Informe Consolidado de Solicitud de Aclaraciones, Rectificaciones y/o Ampliaciones al Estudio de Impacto Ambiental del Proyecto "Construcción de Nuevos Puentes en los Subsectores C y D del Sector 1 - Ruta 5 Sur, Concesión Ruta 5 Tramo Talca - Chillán"

Nombre del Titular : Sociedad Concesionaria Ruta 5 Talca-Chillán S.A.
Nombre del Representante Legal : Shuyuan Lou
Dirección : Cerro El Plomo 5420 OF 1501, Las Condes

El presente Informe Consolidado de Solicitud de Aclaraciones, Rectificaciones o Ampliaciones al Estudio de Impacto Ambiental del proyecto "Construcción de Nuevos Puentes en los Subsectores C y D del Sector 1 - Ruta 5 Sur, Concesión Ruta 5 Tramo Talca - Chillán", contiene las observaciones generadas en virtud de la revisión de la Adenda.

Figura: Puentes Lilahue poniente y oriente

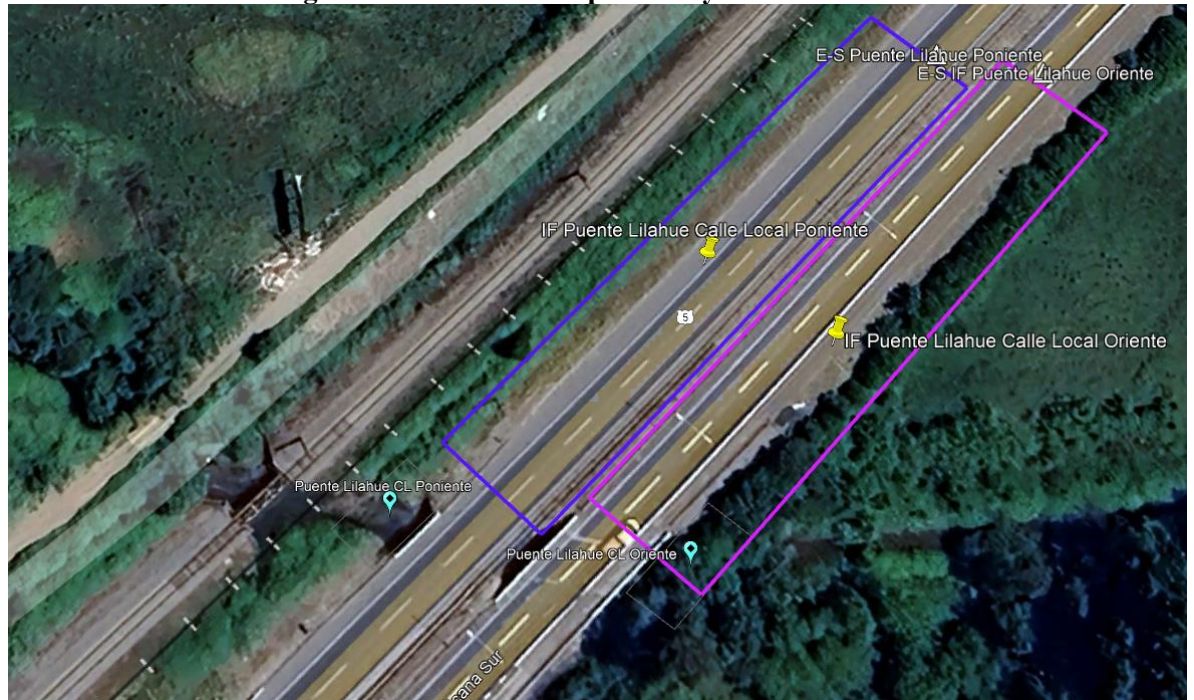
a realizar por el Titular, aclarando su distribución en el cronograma e incorporando los desvíos respectivos.

Figura: Área de influencia Medio Humano - Parral

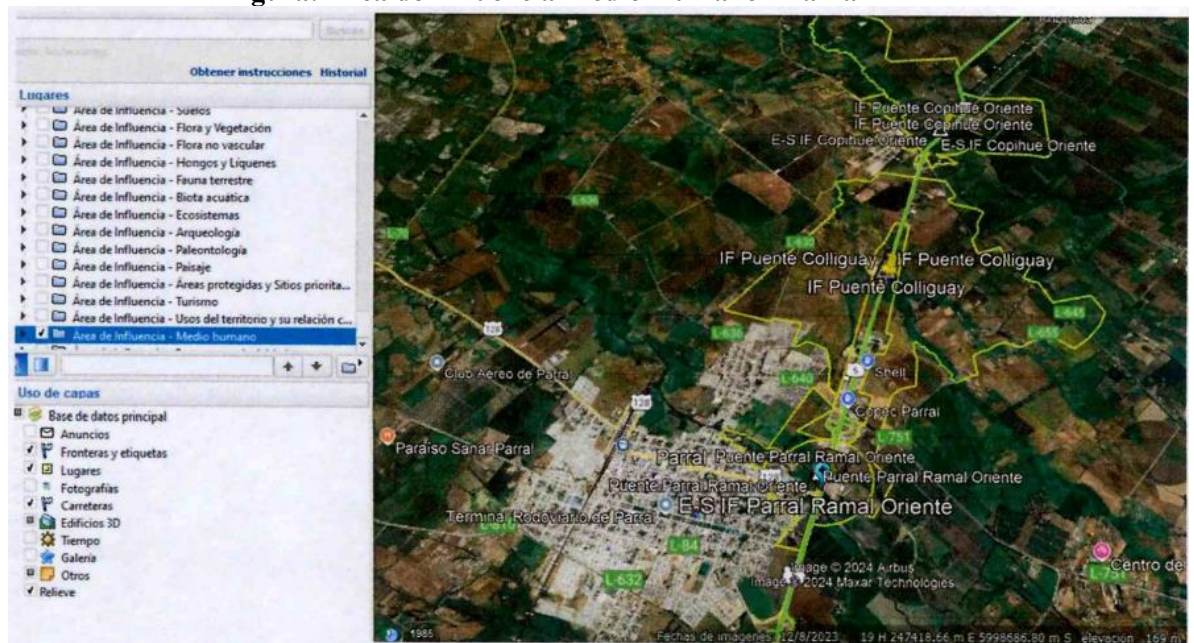
A continuación, se deja una figura del área de influencia- medio humano presentada por el Titular donde se evidencia la exclusión y/u omisión de los habitantes del sector norte de Parral y de los habitantes del sector oriente de la comuna y su desplazamiento.

Por lo tanto, se solicita al Titular analizar y delimitar nuevamente el área de influencia para la comuna de Parral considerando la incorporación de lo mencionado anteriormente.

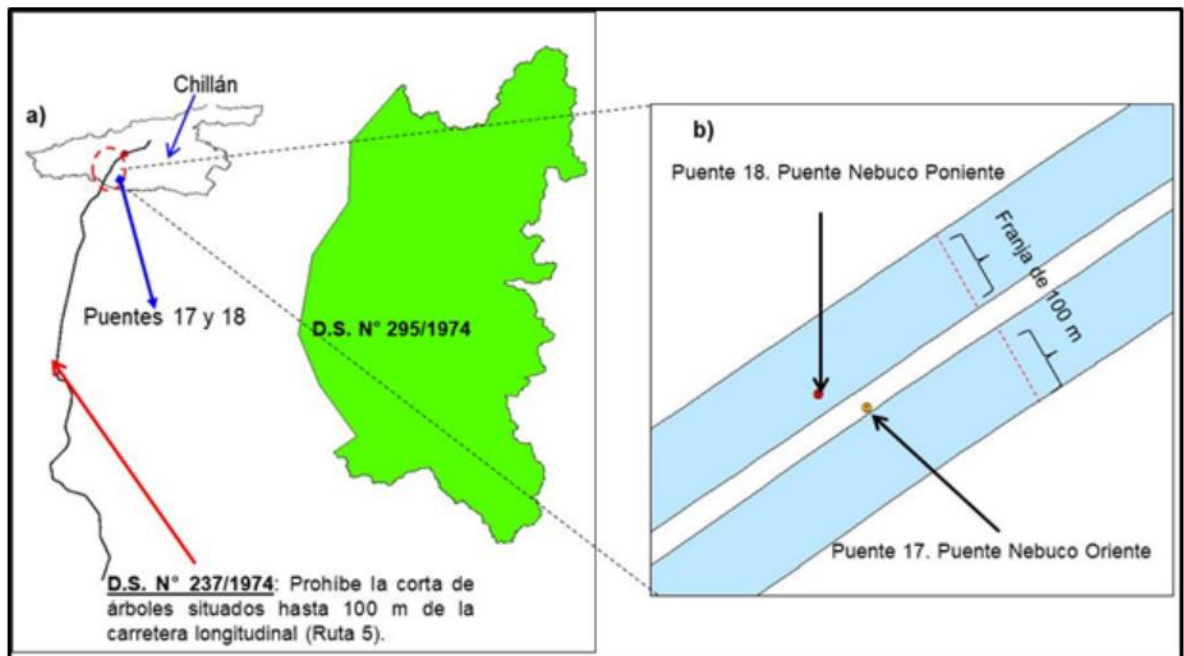
EIA, Capítulo 3 Línea de Base, ítem 3.9.4 Conclusiones, el Titular concluye en la Tabla 3-33 “Eventual gestión del PAS 153 por corta de árboles o arbustos aislados”.

La Ley 18.378 que hace mención el Titular, deroga la Ley N° 15.020 Reforma Agraria, pero no deroga el D. S. N° 237/1974. Por lo tanto, el Titular debió presentar el PAS 153 correspondiente al Permiso para la corta de árboles y/o arbustos aislados ubicados en áreas declaradas de protección (<https://conaf-dev.lazos.cl/centro-documental/solicitud-de-autorizacion-de-corta-de-arboles-y-o-arbustos-aislados-ubicados-en-areas-declaradas-de-proteccion/>) por el emplazamiento de los puentes 17 y 18, debido a que la vegetación a cortar, se encuentra en esta franja de protección como se muestra en la Figura 1 a) y b). En la Figura 1 a), la cartografía corresponde a la “Representación Cartográfica de las Áreas de Protección según Decretos derivados de la Ley N° 18.378” (<https://sit.conaf.cl/>).

Figura: Localización Hospital San José de Parral

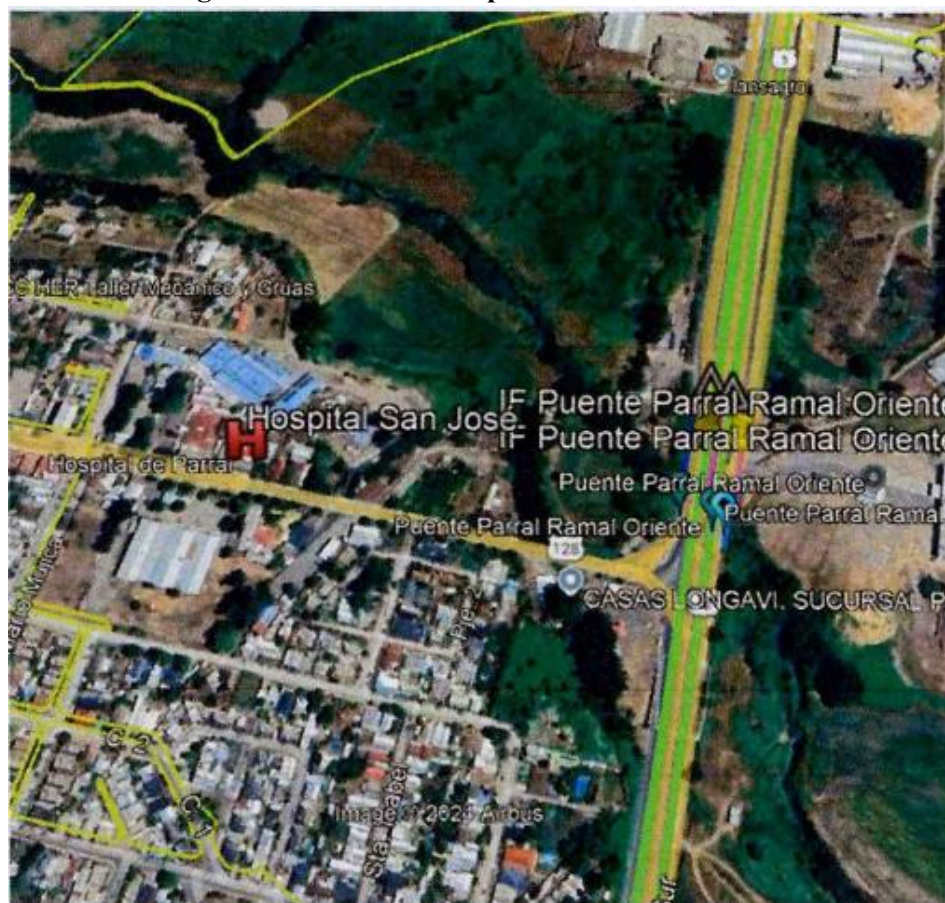
- 6.17. Se debe realizar un estudio de Impacto Vial principalmente para la etapa de construcción/demolición.
- 6.18. El Titular no considera el Hospital San José de Parral dentro de su EIA como punto crítico y/o receptor de impactos dentro del área de influencia, ubicado a tan solo 270 metros de la caletera y su vía de conectividad. El Hospital San José realiza traslados constantemente durante el día de pacientes al hospital de la ciudad de Linares, ya que sólo tiene capacidad de resolución de urgencias de baja complejidad. La vía utilizada por las ambulancias para

traslados de urgencias es Av. Aníbal Pinto, Caletera, paso sobre nivel norte para continuar su ruta por la 5 Sur. Se deja figura con la localización del Hospital:

El Titular omite información relevante desestimando "La alteración al acceso o a la calidad de bienes, equipamiento, servicios o infraestructura básica", por lo que se solicita que incorpore en su análisis la localización del Hospital San José de Parral y como va a alterar la construcción de las obras del Proyecto al funcionamiento de este.

Figura: Localización Hosteria Barigui

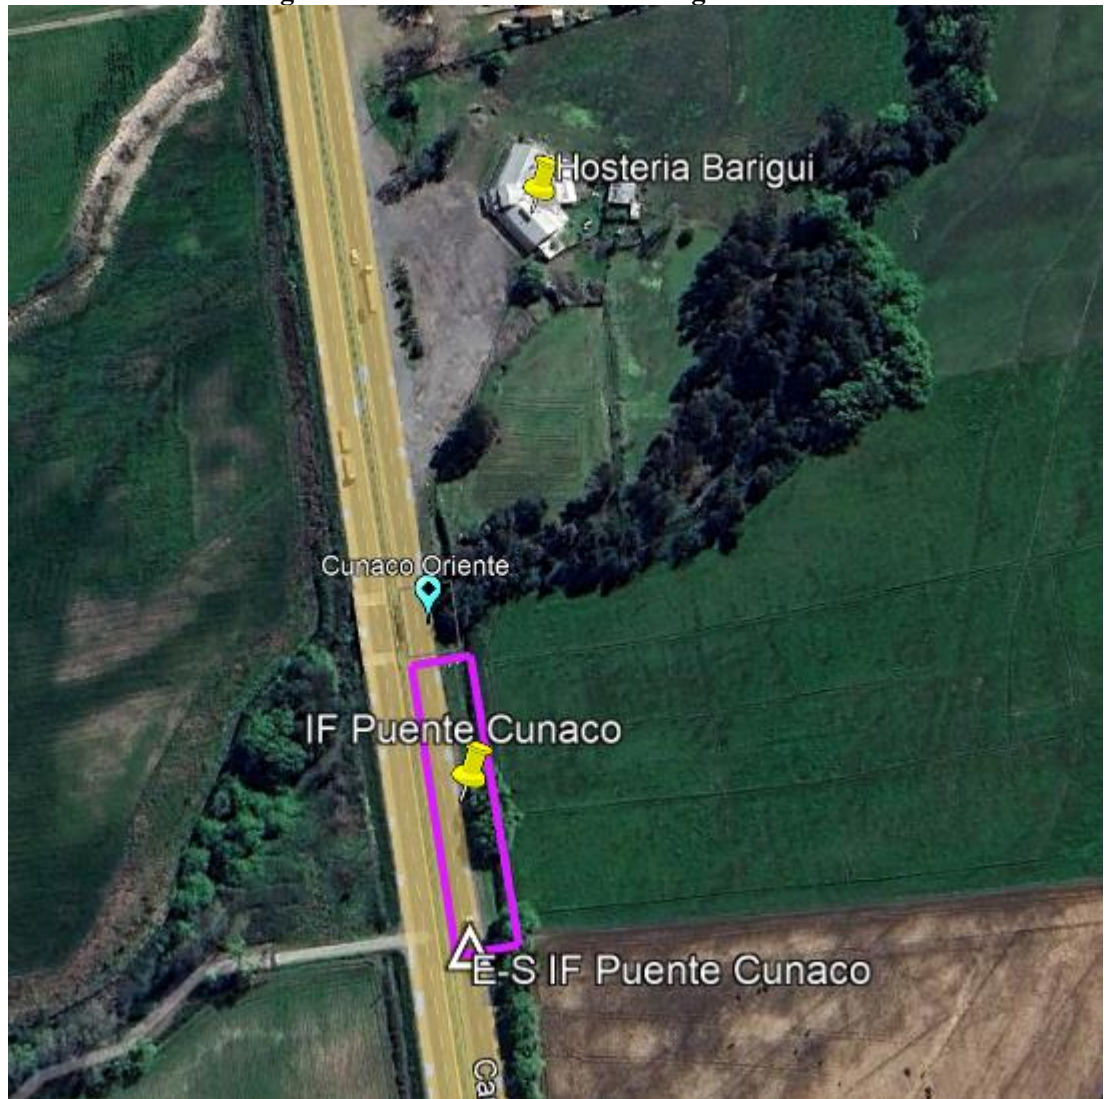
- c) Aclarar si las obras del puente Cunaco producirán un desnivel del suelo en relación con el acceso a la Hostería Barigüí, que dificultará el acceso una vez que el proyecto entre en operación.

En la siguiente Figura se presenta localización de Hostería Barigui respecto del Puente Cunaco:

Figura: Puente Copihue

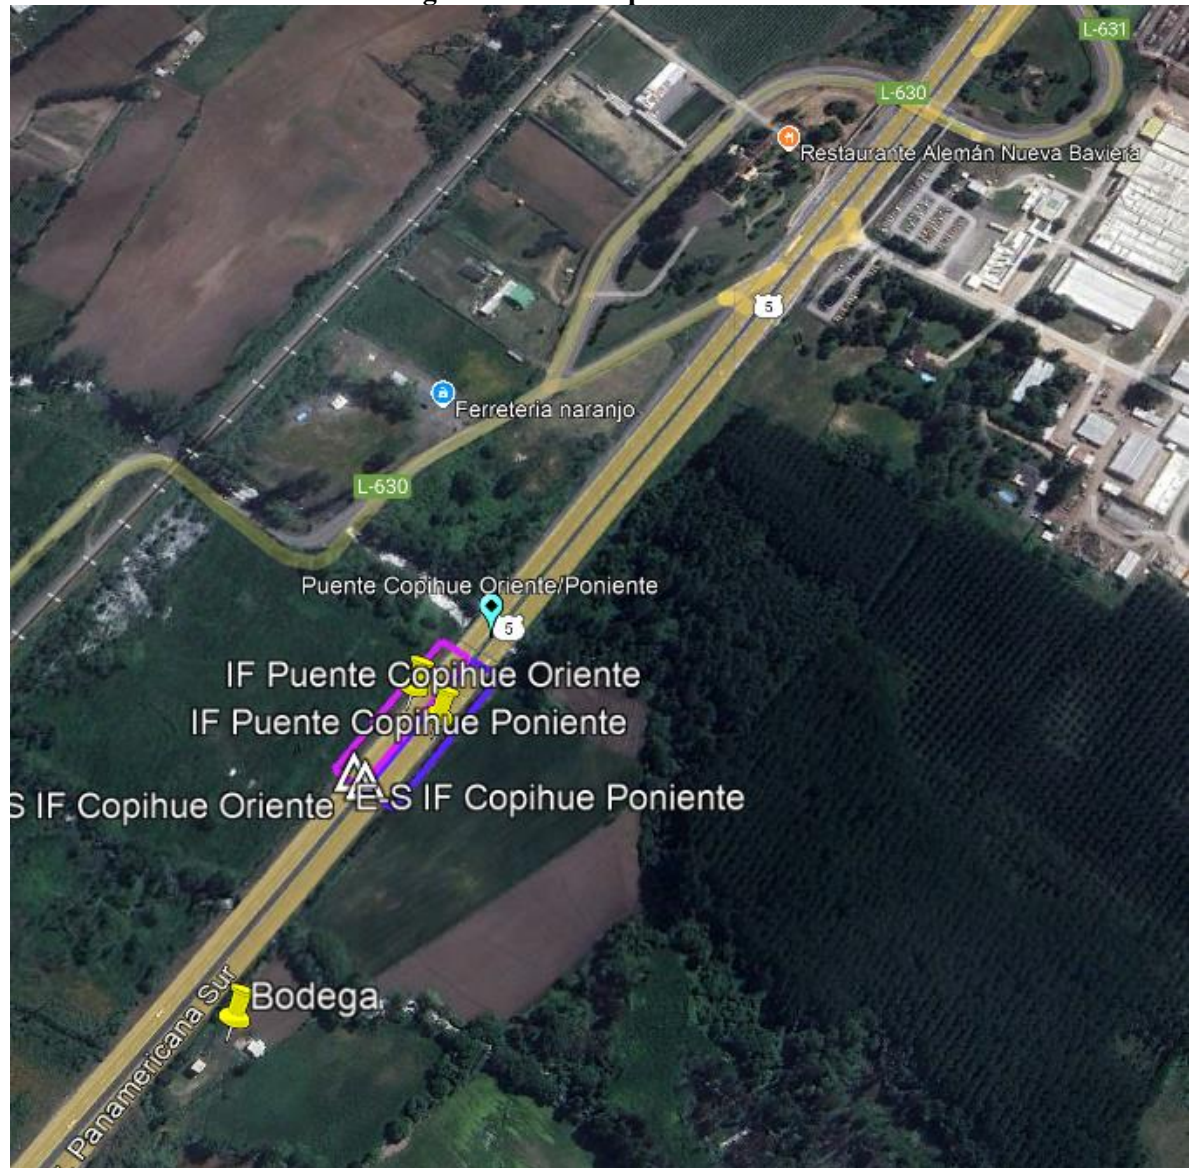
- 6.30. Se solicita indicar si los desvíos de tránsito del Puente Copihue Oriente y Poniente afectarán el acceso al restaurante alemán Nueva Baviera y a la bodega cercana, y como serán sus accesos, se deja a continuación una figura con la localización del restaurante respecto del Puente Copihue:

Figura: Gráfico de impacto residual y ganancia neta de la implementación de las medidas

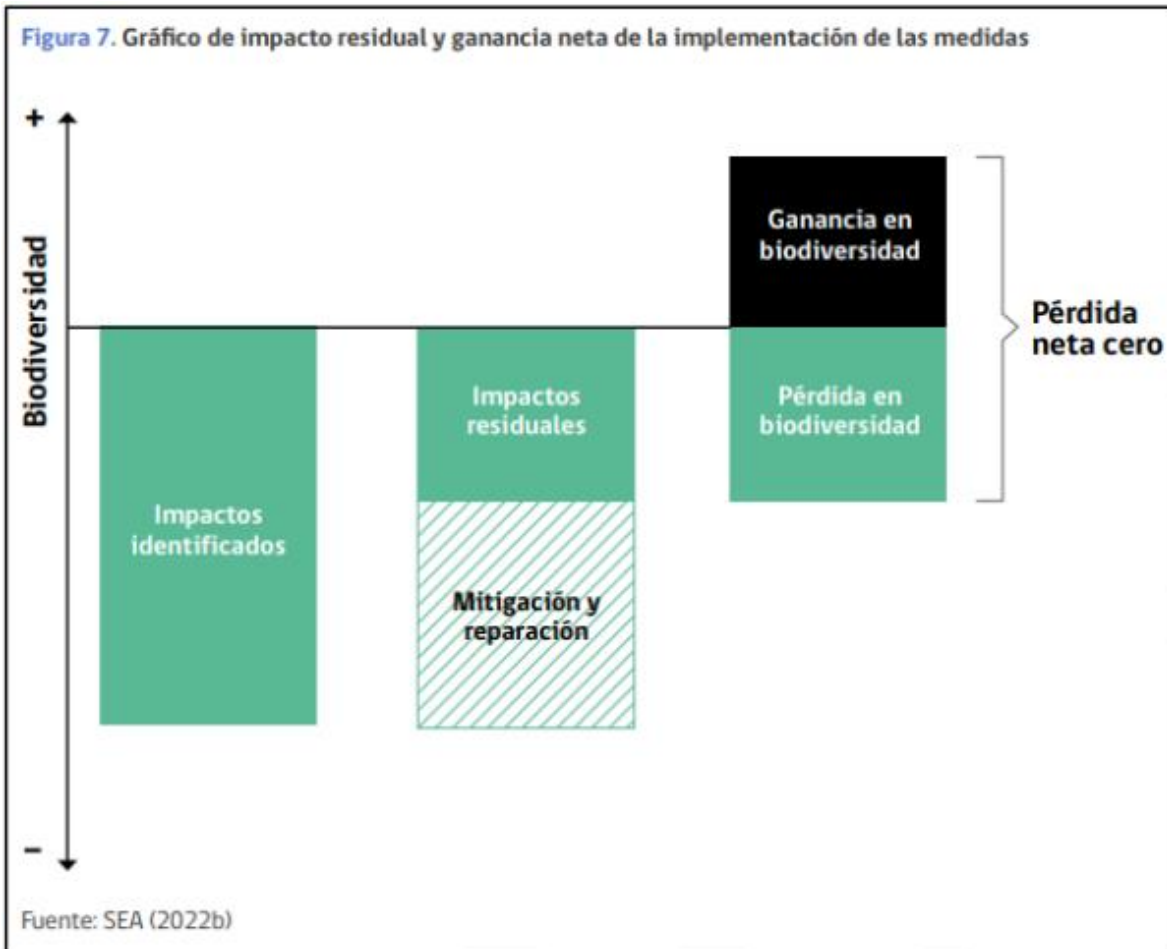
Para ambas medidas, el Titular debe asegurar justificadamente que éstas se hacen cargo de los impactos del proyecto dentro del área de influencia, tal como lo establece la “Guía para la predicción y evaluación de impacto ambiental en humedales en el SEIA” (2023) e indica en la Figura 7 que se muestra a continuación:

Figura: Zonación típica de flora hidrófila de un humedal lacustre

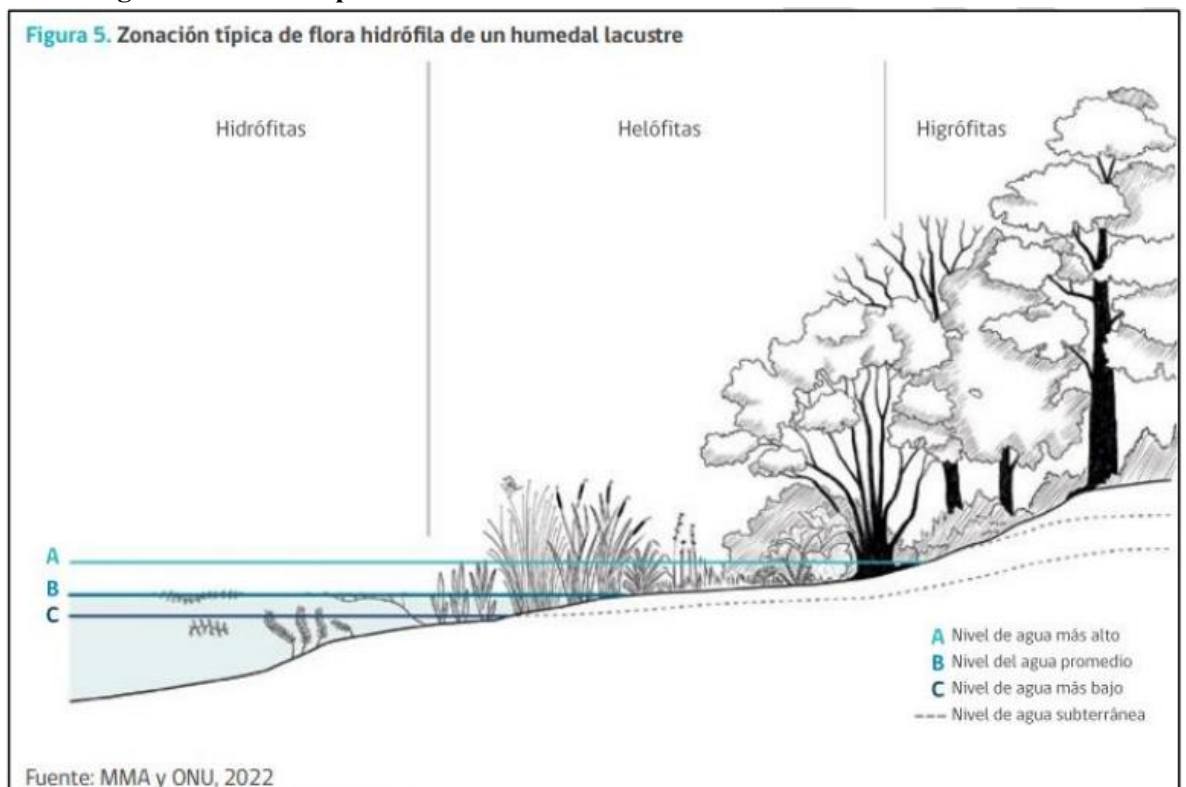
5mm, el riego se aplaza hasta la próxima semana de ocurrida la lluvia”, donde no hay una justificación que respalde que una precipitación de 5 mm es suficiente para mantener las condiciones hídricas que requiere la vegetación, considerando además que el régimen hídrico de la vegetación ribereña se sostiene principalmente en el curso de agua y su caudal, más que en la precipitación, tal como se muestra en la figura citada más adelante.

- III. Complementando lo anterior, el Titular debe considerar que, tal como lo señala la figura 5 de la “Guía de área de influencia en humedales en el SEA” (2023) mostrada a continuación, la vegetación ribereña presenta un gradiente de vegetación desde el curso de agua adaptada a diferentes condiciones: vegetación hidrófita acostumbrada a una condición hídrica permanente, sobre el punto de saturación y que, en ocasiones, alcanza a cubrir la parte aérea de la planta; vegetación helófita que establece su parte radicular en una zona inundada pero su parte aérea en contacto con el aire; y vegetación higrófita que se sitúa al borde de los cursos de agua, por sobre el nivel de agua más alto. Por lo tanto, el riego planteado tanto en cantidad como en periodicidad debe ajustarse a los requerimientos hídricos de la vegetación según la distancia o gradiente respecto al curso de agua.
